INTERCONNESSIONE ACQUEDOTTO
APPIO-ALESSANDRINO AD ACQUEDOTTO
DOGANELLA
LOTTO I

NOTA TECNICA DI RISCONTRO
alla richiesta di integrazioni del Consorzio di Bonifica
Litorale Nord
Rif. richiesta di integrazioni CBLN - prot. n. 16583/2026 del
05/10/2026

PROGETTO DI FATTIBILITA' TECNICA ED ECONOMICA

NOTA TECNICA DI RISCONTRO PUNTUALE

Figura 1 - Piano Stralcio Area metropolitana romana da Castel Giubileo alla foce (PS5).

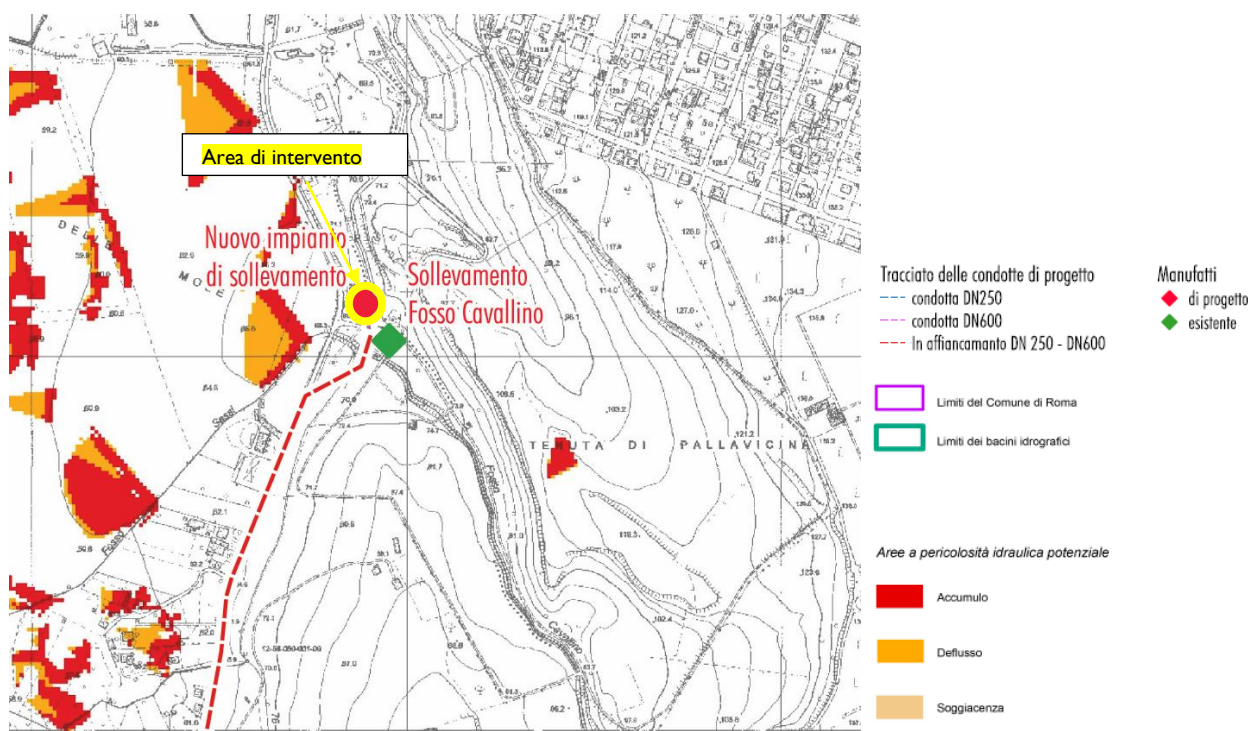
Richiesta del Consorzio. Inquadramento del lotto di intervento nella cartografia del Piano di Assetto Idrogeologico.

Riscontro. È previsto uno specifico elaborato di inquadramento del lotto nella cartografia P.A.I.:

- Rif. SUD I0120PFTER0131_Studio di fattibilità ambientale (cap. 2.4.1) (Già agli atti della Conferenza dei Servizi in corso e non oggetto di revisione)
- Rif. Tav. SUD I0120PFTED0100 (Già agli atti della Conferenza dei Servizi in corso e non oggetto di revisione):

Dall'esame della cartografia allegata al citato piano e di cui negli elaborati *SUD10120PFTED0100 - Piano Stralcio Area metropolitana romana da Castel Giubileo alla foce (PS5) - Pericolosità idraulica potenziale* e *SUD10120PFTED0110 - Piano Stralcio Area metropolitana romana da Castel Giubileo alla foce (PS5) Assetto idraulico* allegati al progetto, non si riscontra per l'area di intervento la presenza di elementi di criticità.

Per quanto riguarda il rischio idraulico da alluvioni l'area interessata dal progetto non interessa aree a rischio. Dal confronto tra i due piani sopra citati si evince quindi che l'area di intervento non sono soggette a rischio idraulico così come definito dall'ente preposto a definirlo.
